Determinazione dirigenziale	n. DET-AMB-2026-1180 del 03/03/2026
Oggetto	D.Lgs. n. 152/06, art. 29-nonies. HERAMBIENTE S.p.A. con sede legale in Bologna - Viale Berti Pichat n. 2/4. Modifica non sostanziale dell'Autorizzazione Integrata Ambientale per la gestione dell'impianto di compostaggio, con processo di fermentazione anaerobica e con produzione di energia elettrica da fonti rinnovabili sito in Cesena - Via Rio della Busca, rilasciata con DET-AMB-2022-2346 del 10/05/2022 e s.m.i..
Proposta	n. PDET-AMB-2026-1238 del 03/03/2026
Struttura adottante	Servizio Autorizzazioni Ambientali e Energia di Forlì-Cesena
Dirigente adottante	Michele Maltoni

Oggetto: D.Lgs. n. 152/06, art. 29-nonies. **HERAMBIENTE S.p.A.** con sede legale in Bologna – Viale Berti Pichat n. 2/4. Modifica non sostanziale dell'Autorizzazione Integrata Ambientale per la gestione dell'impianto di compostaggio, con processo di fermentazione anaerobica e con produzione di energia elettrica da fonti rinnovabili sito in **Cesena - Via Rio della Busca**, rilasciata con DET-AMB-2022-2346 del 10/05/2022 e s.m.i..

Tabella 27: parametri e limiti in deroga per lo scarico S1

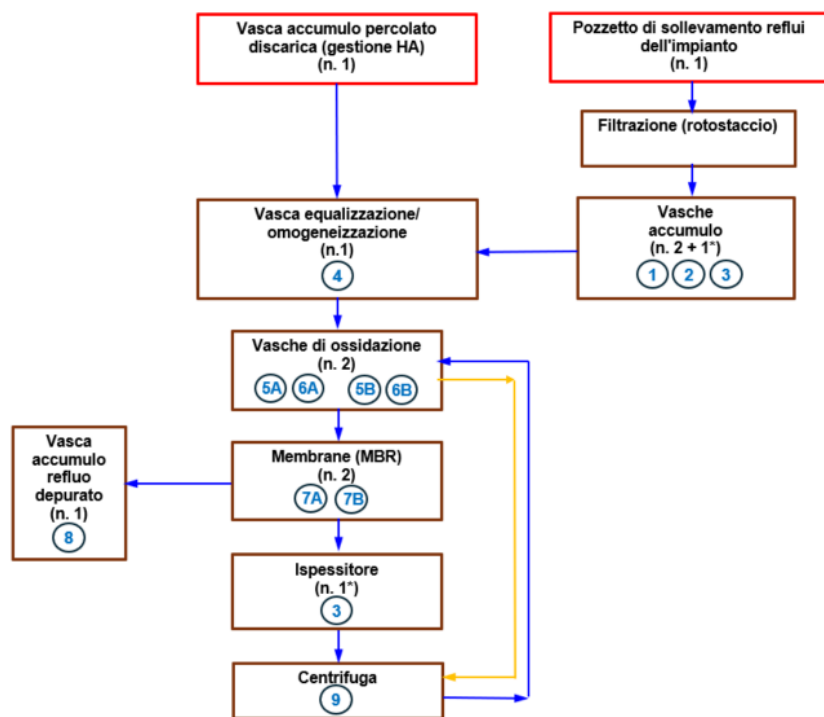
g) In relazione al punto 7, si prende atto che il Gestore propone una riduzione delle deroghe per lo scarico in fognatura. Si propone pertanto la modifica della Tabella 27 della prescrizione n. 66 dell'atto vigente come segue:

Parametro	Valore Limite in deroga [mg/litro]	Parametro	Valore Limite in deroga [mg/litro]
COD	12.000 9.000	BOD ₅	8.000 6.000
N-NH ₄	3.000 2.500	N-NO ₂	1.000 750
N-NO ₃	2.000 1.500	SST	2.000 1500
Oli/grassi animali/vegetali	100	Cloruri	3.500
Fosforo totale	30	Boro	12
Tensioattivi Totali	25	Ferro	10
Alluminio	5	Solfuri	5

Si rappresenta uno schema dell'impianto di depurazione:

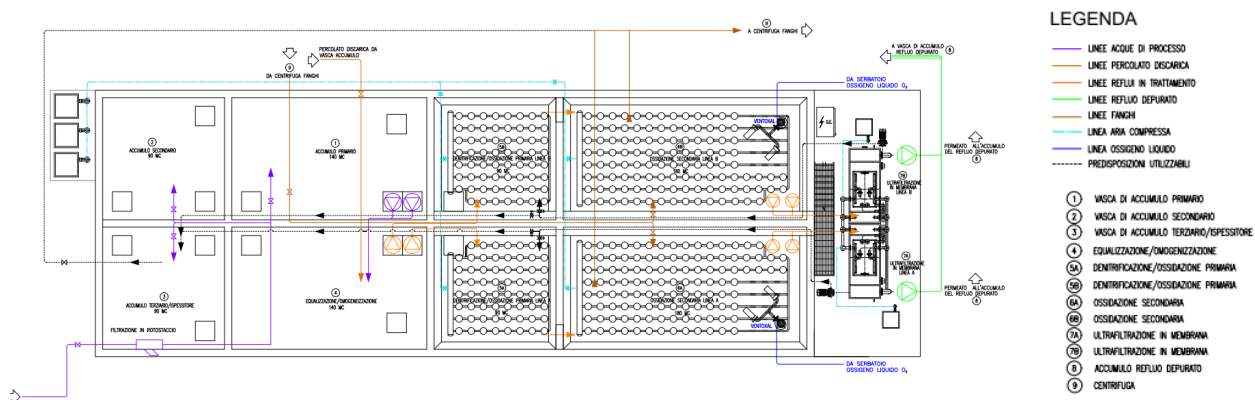
Da ultimo si evidenzia che nella Relazione tecnico integrativa trasmessa in risposta alla richiesta di integrazioni, il Gestore chiede la correzione di alcuni refusi riguardanti lo schema di depurazione nell'atto vigente. Vista tale richiesta deve essere sostituito il diagramma di flusso esemplificativo delle varie fasi del sistema depurativo (schema a blocchi) del paragrafo **C1.2.1.13 Impianto di depurazione biologico e gestione acque di processo e percolato** - stato di progetto dell'atto di AIA vigente e smi come sotto riportato:

Inoltre dopo l'ultimo capoverso del paragrafo **C1.2.1.13** sopra menzionato deve essere inserita la frase e l'immagine di cui sotto:

- 3) modifica del paragrafo C1.2.1.13 *Impianto di depurazione biologico e gestione acque di processo e percolato*) - *stato di progetto* con sostituzione del diagramma di flusso esemplificativo delle varie fasi del sistema depurativo (schema a blocchi) e inserimento dello schema dell'impianto di depurazione come indicato nel parere di Arpae PG n. 25128 del 09.02.2026 sopra riportato;

- c. modifica del paragrafo C1.2.1.13 *Impianto di depurazione biologico e gestione acque di processo e percolato) - stato di progetto* con sostituzione del diagramma di flusso esemplificativo delle varie fasi del sistema depurativo (schema a blocchi) e inserimento dello schema dell'impianto di depurazione come indicato nel parere di Arpae PG n. 25128 del 09.02.2026 sopra riportato;
